Till  
Vänersborgs tingsrätt  
Mark- och miljödomstolen

## YTTRANDE

### **Mål nr M 2213-24; Ansökan om tillstånd enligt miljöbalken till fortsatt och utökad verksamhet vid avloppsreningsverket Ryaverket inkl. grundvattenbortledning och skyddsinfiltration m.m. i Göteborgs kommun**

Figur 1. Karta över grundvattenpåverkan (0,3–1 meter) i förhållande till naturreservatet Rya skog..

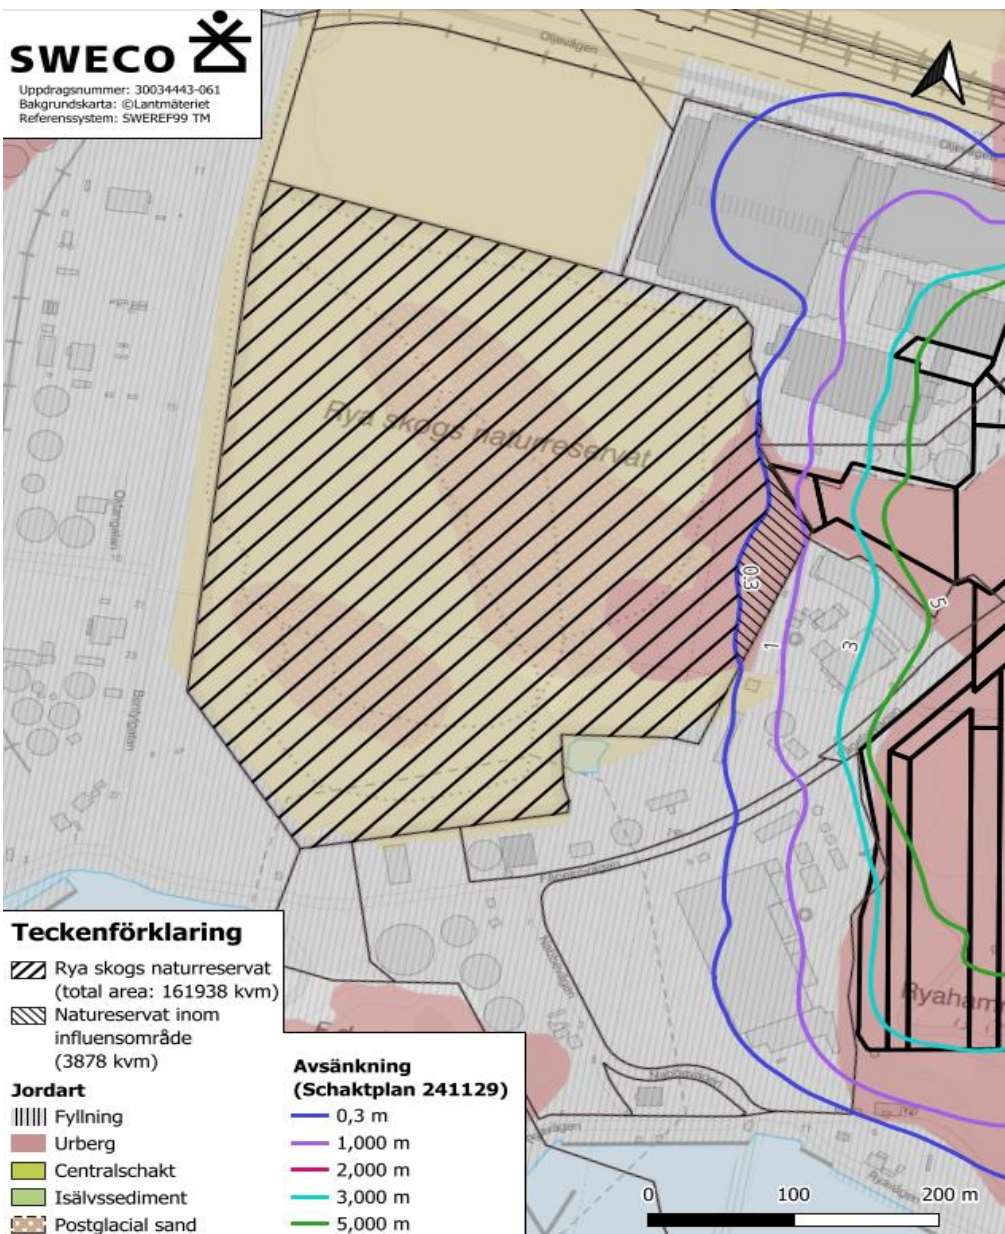
*Mark- och miljödomstolen har efterfrågat en beskrivning av vad den nordvästra delen av redovisad grundvattenavsänkning i Figur 21, bilaga B.05.01, härrör från. (Punkt 6)*

Nämnda figur är inte längre aktuell eftersom nya grundläggningsnivåer till följd av den i avsnitt 1 beskrivna justeringen medför en mindre grundvattenpåverkan i den nordvästra delen. Nivåer inom Rya 2a och Rya 2b samt utbredning av mellanschakt (tidigare benämnt "schakt 7") har reviderats och nya grundläggningsnivåer anges i schaktplan, se avsnitt 6.2.2 i TB.

Med reviderade schaktnivåer blir grundvattenpåverkan som sträcker sig in i Rya skog betydligt mindre, se Figur 1 nedan. Det kan noteras att denna påverkan inte inberäknar tätning av berg eller skyddsinfiltration.

Figur 2. Översikt av kvävebelastningen i Rivö fjord nord enligt SMHI. Observera att det numera finns en annan indelning av vattenförekomster på Vattenwebb men det är liknande procentuell fördelning av kvävebelastning i samma område.

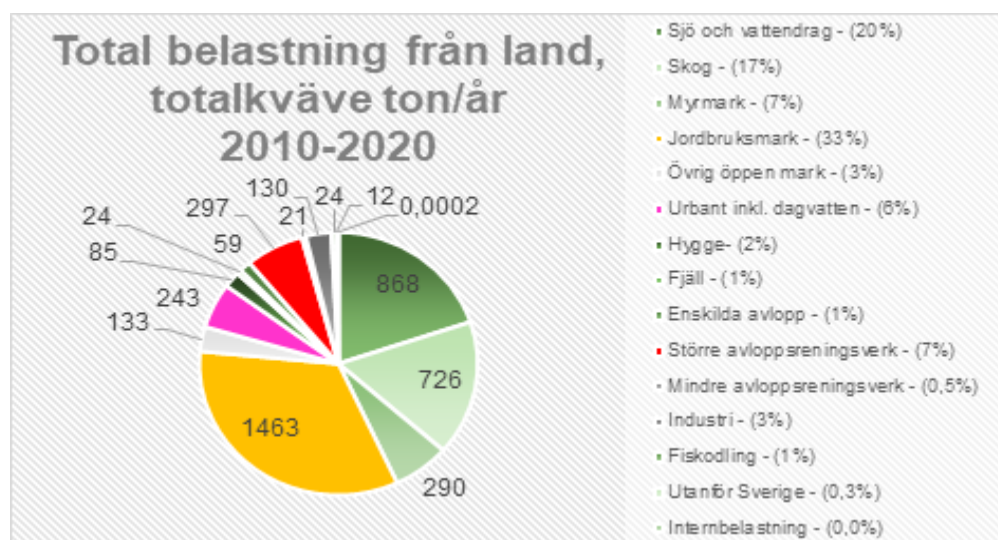
*Miljöförvaltningen har framfört att ansökan behöver kompletteras med en redovisning av Ryaverkets arbete med att minska befintliga kvävebeting för Rivö fjord nord, varvid Miljöförvaltningen bland annat har nämnt att övergödningsskartan i VISS visar ett omfattande åtgärdsbehov per år från påverkanskällan avloppsreningsverk och att Ryaverket pekas ut som en plats för möjliga kväveåtgärder i VISS.*

*Miljöförvaltningen nämner vidare att kvävehalten enligt ansökan kommer vara något högre än i nuläget och att även dagvatten pekas ut som en betydande påverkanskälla som bidrar till övergödning. Miljöförvaltningen har framfört att kompletteringen behövs för att kunna bedöma möjligheten att uppnå miljökvalitetsnormen god status 2027 med avseende på näringsämnen och övergödningssrelaterade biologiska kvalitetsfaktorer i Rivö fjord nord.*

Dagvatten bedöms enligt SMHI:s Vattenwebb stå för cirka 6 procent av det totala utsläppet av kväve till vattenförekomsten Rivö fjord nord, se Figur 2 nedan. Gryaab har beskrivit mängden kväve i utsläppet av dagvatten från Bolagets verksamhet i recipientutredningen. Mängden kväve beräknas uppgå till cirka 140 kg per år, vilket motsvarar cirka 0,06 procent av de cirka 243 ton kväve som tillförs vattenförekomsten via dagvatten, se Figur 2 nedan. Mot denna bakgrund får utsläppet av kväve via dagvatten från Gryaabs verksamhetsområde anses utgöra en försumbar mängd av det totala utsläppet av kväve till vattenförekomsten.

Figur 3. Kartorna visar ett möjligt område där bedömningsgrunden avseende årsmedelvärde för ammoniak kan överskridas vid nuläget sommar- och vintertid. Beräkningarna baseras på spädningstal 0–10 m och en halt ut från avloppsreningsverket på 2,6 (övre) respektive 4,7 mg/l (nedre).

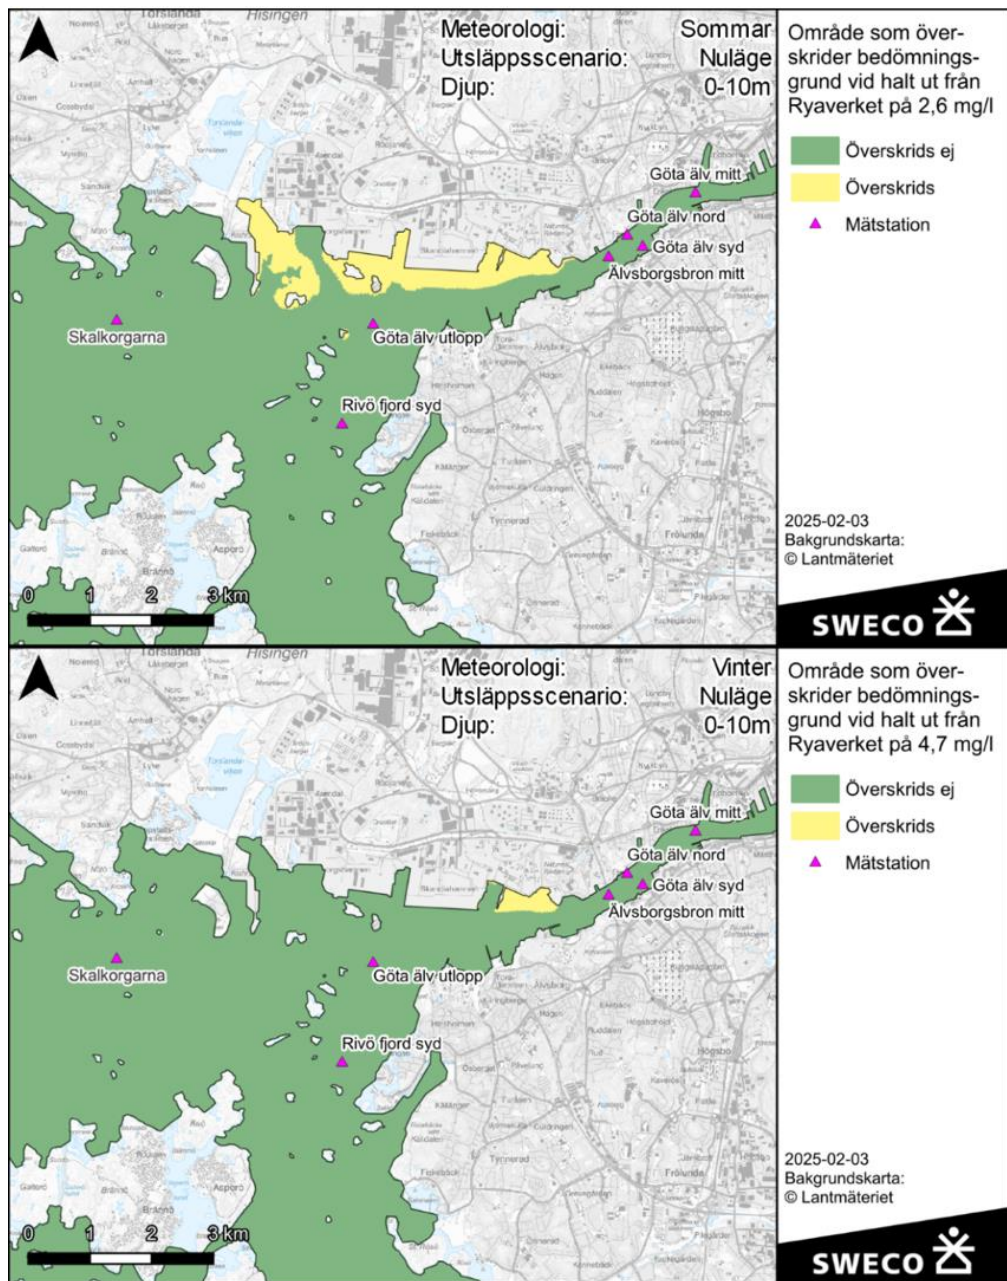
Miljöförvaltningen har efterfrågat en komplettering av ansökan med medel- och maximal utbredning av ammoniak i berörda vattenförekomster, varvid Miljöförvaltningen uppgett att miljökonsekvensbeskrivningen visar medianvolymandelen för utsläpp av ammoniak för att minska osäkerheten (sida 86). Ett medianvärde kan underskatta volymandelen när exempelvis ett större antal prover visar låga halter och ett mindre antal prover visar höga halter. Miljöförvaltningen har därför uppgett att sökanden bör komplettera med kartor som visar området där bedömningsgrunden avseende årsmedelvärde för ammoniak överskrids baserad på både medel- och maxvolymandelen ammoniak.

Med anledning av Miljöförvaltningens önskemål om komplettering har Gryaab upprättat nya kartor, se Figurerna 3–5 nedan, som visar medelvolymutbredningen av vatten med en halt över bedömningsgrunden, baserat på modellens spädningstal och det underlag av mätdata som funnits tillgängligt. Metodiken som använts är densamma som redogörs för i Recipientutredning, Bilaga B.04.01 till MKB, med skillnaden att det är medelvolymandelen som beräknats i stället för medianvolymandelen.

Kartorna visar nuläge, nollalternativ och sökt verksamhet, uppdelat på sommar- och vinterhalvår. Då kartorna över medelvolymandel visar en mindre utbredning av området där ammoniakhalten överskrider bedömningsgrunden för årsmedelvärde (HVMFS 2019:25) än vad som redovisades i kartorna i recipientutredningen (som visar medianvolymandelen) presenteras inga kartor för sommarmånaderna där juli och augusti (extremvärden) exkluderats. Utförda beräkningar baserat på medelhalter

Figur 6. Halt av fosfor vid Skalkorgarna relativt utsläpp av fosfor från samhället via Ryaverket.

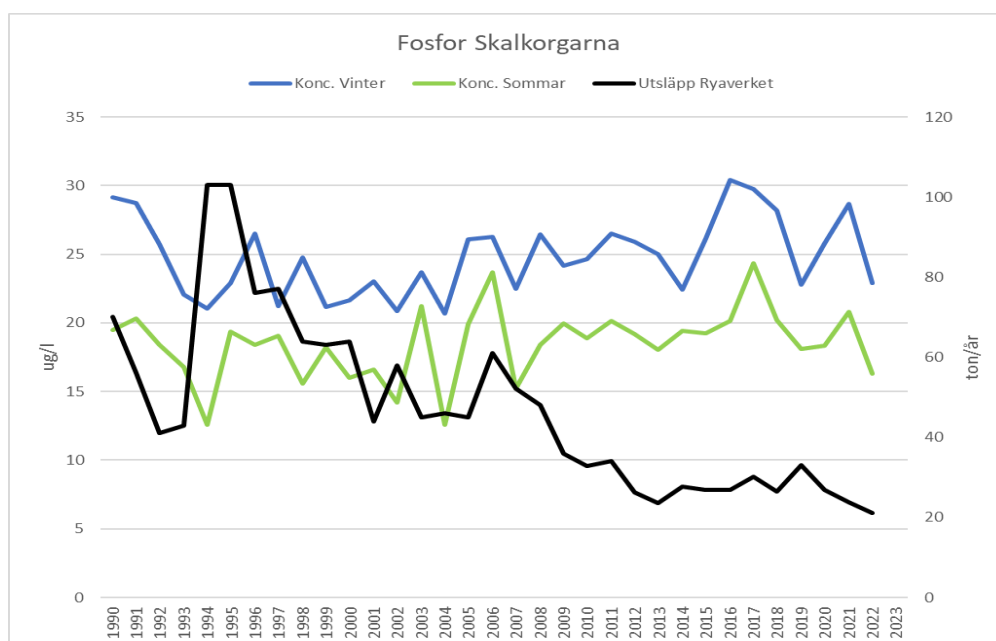
Naturvårdsverket har efterfrågat Gryaabbs inställning till att reglera utgående halt fosfor som begränsningsvärde med två värdesiffror. (Punkt 4)

Koncentrationen i recipienten har inte heller minskat trots stora investeringar i förbättrad fosforrening i Ryaverket, som har lett till minskade utsläpp från Ryaverket sedan 1990-talet. Av Figur 6 nedan framgår tydligt att utsläppen av fosfor från Ryaverket har minskat kraftigt utan att någon motsvarande minskning har kunnat noteras i övervakningsstationen vid Skalkorgarna.

Gryaab anser sammantaget att det saknas skäl att reglera fosfor genom ett begränsningsvärde med två värdesiffror. Det finns inget som tyder på att en mätbar miljönytta kan åstadkommas med en reglering av utgående halt fosfor som i praktiken kan innebära en ytterligare skärpning av de tillåtna fosforutsläppen från Ryaverket.

Figur 7. Varaktighetsdiagram för det prognosticerade flödet prognosår 2055 ett blött år i scenariot maximal utveckling.

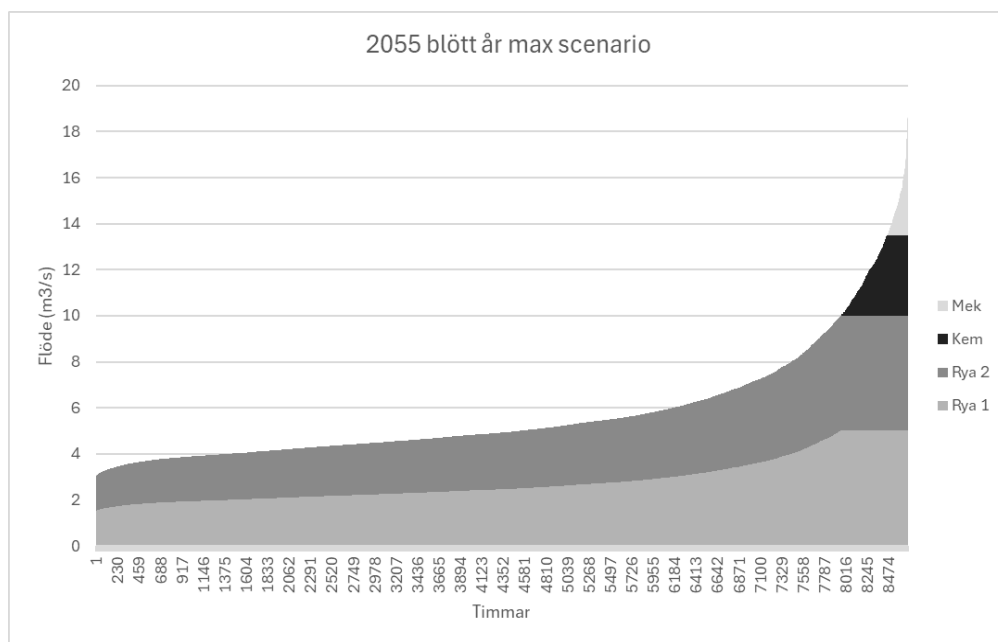
*Länsstyrelsen har efterfrågat en redovisning av varaktighetsdiagram för det förväntade inkommande flödet till verket år 2055 (blött år, troligt respektive maximalt scenario, samt maximal anslutning enligt ansökan). Gryaab ska med hjälp av diagrammen illustrera, samt ange i procentform, hur stor andel av det inkommande avloppsvattnet som endast kommer att kunna renas mekaniskt och kemiskt, endast kommer att kunna renas mekaniskt och inte kommer att kunna renas alls.*

Allt vatten som pumpas in till Ryaverket leds ut och passerar en gemensam provtagningspunkt. Det förekommer ingen bräddning vid Ryaverket. När flödet överstiger den hydrauliska kapaciteten för den biologiska reningen startas direktfällning, vilket innebär att avloppsvattnet behandlas genom galler och därefter genom kemisk rening. När den maximala kapaciteten för direktfällningen är nådd kan vattnet enbart behandlas genom mekanisk rening, dvs. galler och försedimentering. Gryaab redovisar nedan förväntad fördelning mellan biologiskt, kemiskt och mekaniskt behandlat vatten vid olika flöden, se Figur 7.
